# **Reactie Dok architecten & Rappange Toetsrapport Eerste Kamer en Raad van State**

**20 november 2018**

## **3.1 Architectuur en bouwhistorische context bij ingrepen Eerste Kamer**

3.1.g3  
Opmerking RVB

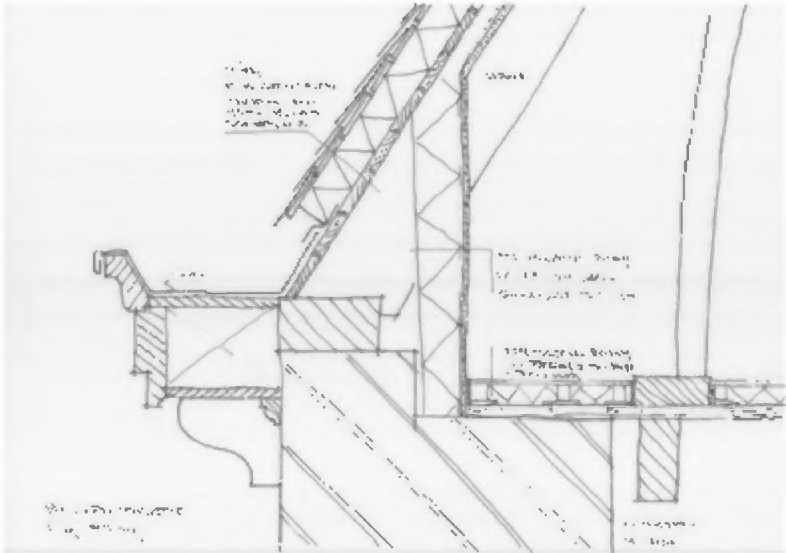
De (technische) opname van de staat en reparatie/onderhoudsbehoefte van de gevels en daken is niet alleen summier maar ook erg optimistisch: dat lijkt in deze fase risicovol.

### 3.2.d1

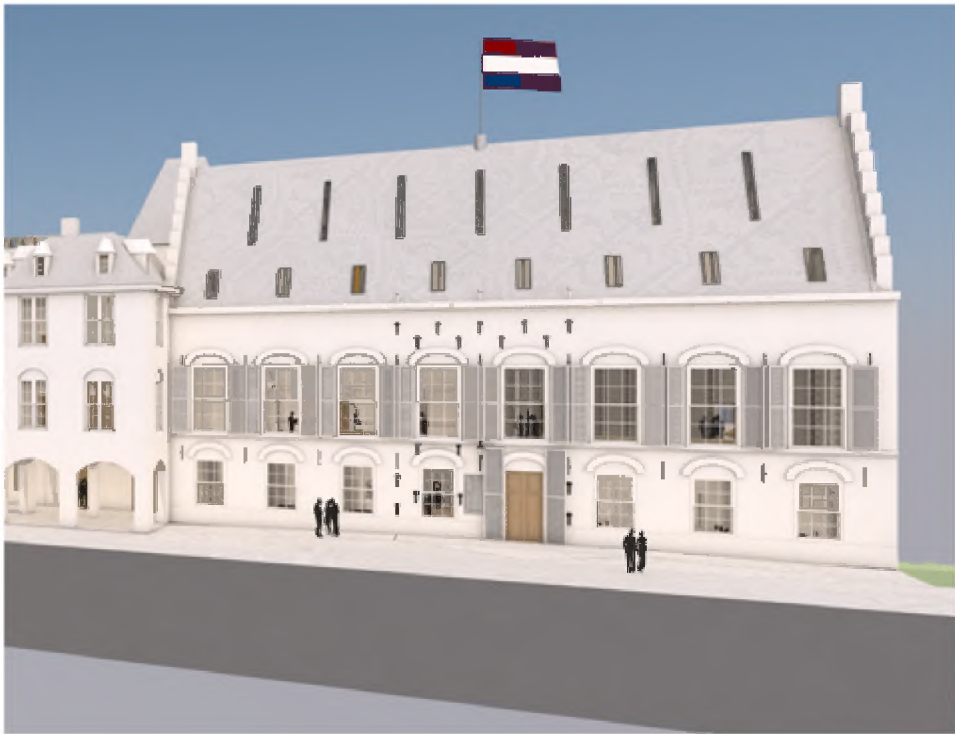
De Hofzaal is voor wat haar bruikbaarheid betreft nog onvoldoende inzichtelijk gemaakt. Maatvoering (standaard bezetting versus een jaarlijkse volle bezetting), hoogte, zicht naar buiten, lichtinval en de mogelijkheid van tempering daarvan, de invloed van de verhoogde vloer(ten gevolge van de ontkoppeling van Hofzaal en vergaderzaalen van de EK) -alle belangrijk voor het functioneren- zijn onvoldoende duidelijk gemaakt in het Keuze-VO. Een meer gedetailleerd plan is noodzakelijk om dit te kunnen beoordelen of dit voldoet ten aanzien van het beoogde gebruik. Ook de gehele route van binnenkomen tot en met het betreden van de Hofzaal roept tal van vragen waar het ontwerp nog geen concrete antwoord op lijkt te geven;

Wij zullen het ontwerp in meer detail uitwerkingen in het DO. Met name opslag meubilair en opslag keuken zal onze aandacht krijgen.

### 3.2.d3

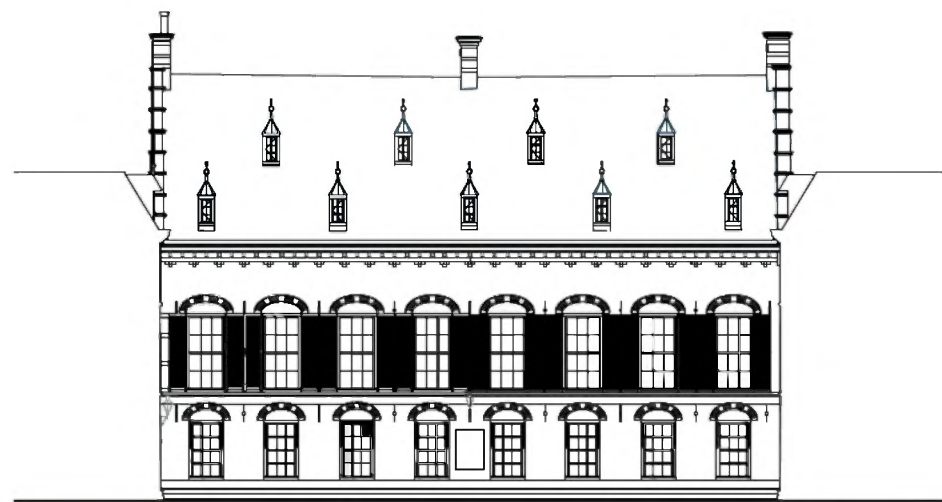
De inpassing van de toiletten, en de wijze waarop deze bereikt kunnen worden, verdienen nadere studie.

Wij zullen in het DO binnen de beperkte ruimte zoeken naar de meest passende oplossing, in samenhang met de benodigde ruimte voor techniek.

### 3.2.e1

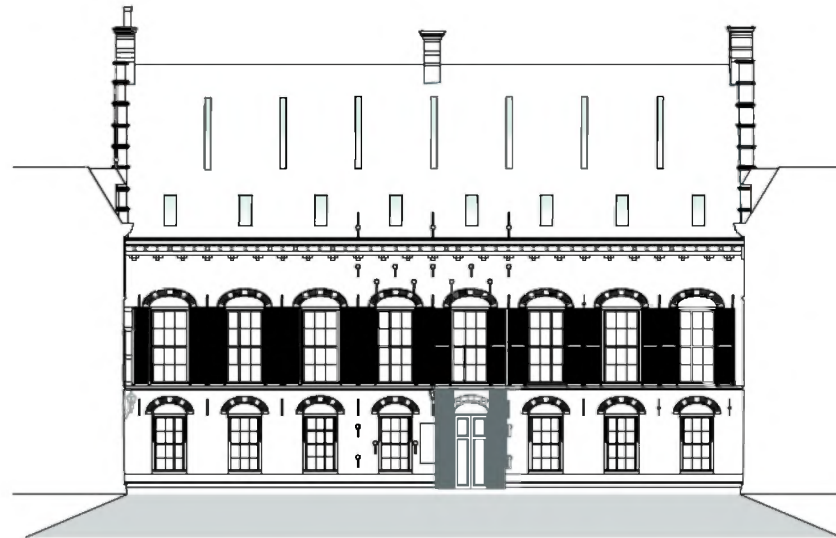
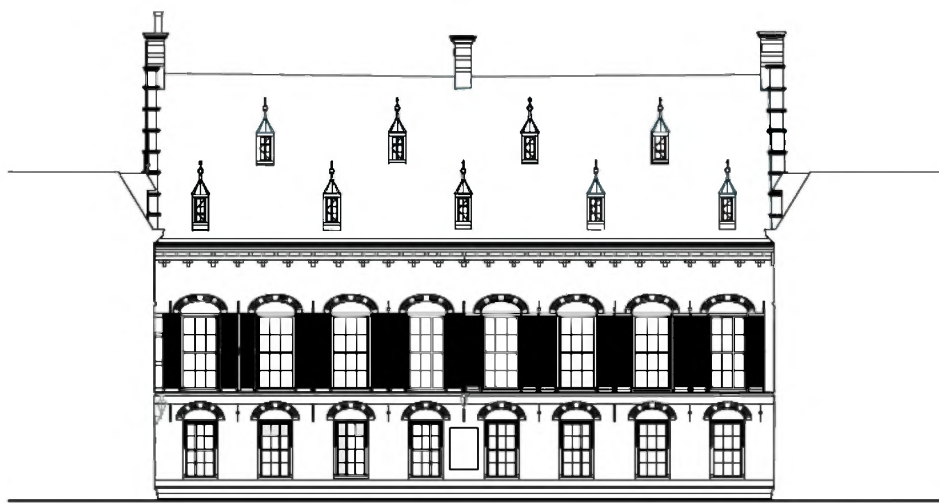
De nieuwe entree groeit naar een verschijningsvorm toe die passend is en een aanvulling kan vormen in het rijke palet aan toegangen. Tegelijkertijd roept de huidige vormgeving vragen op: is de toepassing van louvreliken (ook wel store genoemd) wel geëigend, ook in het licht van de naar voren komende zandstenen plint? Gaan de buitendeuren naar buiten open (analoog aan AZ)

Wordt de belangwekkende gedenksteen niet onnodig visueel afgeschermd? Is de asymmetrie die zo ontstaat niet strijdig met de evenwichtige balans van het huidige gevelbeeld? Vragen waar het ontwerp hoogstens impliciet stelling in neemt. Dit alles vraagt om verder studie;

In het DO zal de entree nader worden uitgewerkt. Als afronding van het VO zullen wij de onderbouw leveren voor de gekozen objecten. De schijnbaar willekeurige ankerelementen zijn de ruiters van de verwijderde dakkapellen. In het DO zullen wij een dakkapellenbalans opmaken. Deze balans zal uitwijzen of wij de ruiters kunnen gebruiken.

3.2.e2  
Opmerking RVB

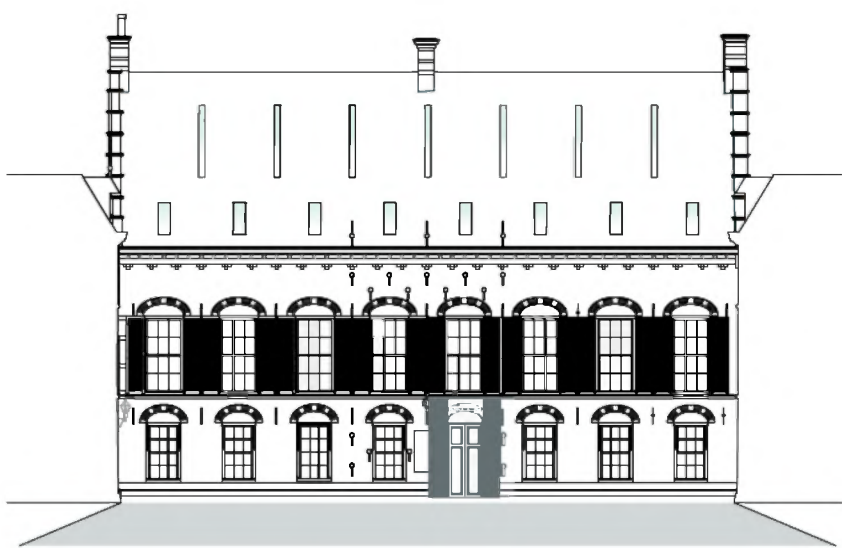
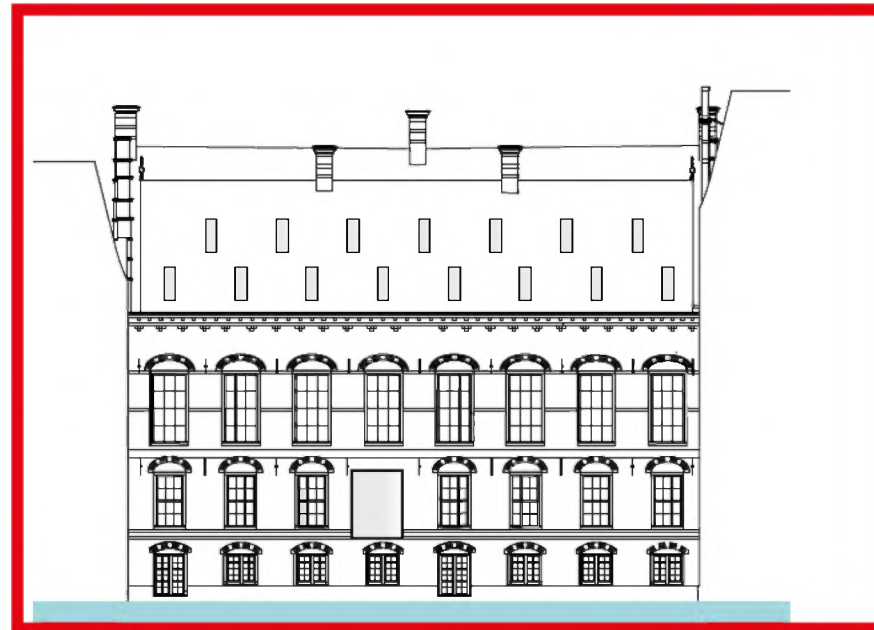
Het nieuwe gevelbeeld met de toegevoegde schijnbaar willekeurig geplaatste anker-elementen roept vragen op. Ook het verwijderen van de bestaande sculpturale dakkapellen en het dakval te voorzien van abstracte sneden ingevuld met minimalistisch gedetailleerde glasvlakken, hoe mooi in zichzelf ook lijkt sterk afbreuk te doen aan het huidige waardevolle beeld en doet afbreuk aan het samenhangende beeld van de verschillende dakvlakken die heel bewust voorzien zijn van vormverwante 19e-eeuwse dakkapellen. Een overtuigende toelichting vanuit de architectonische visie respectievelijk restauratie filosofie ontbreekt helaas, terwijl er wel sprake is van aantasting van monumentale waarden;
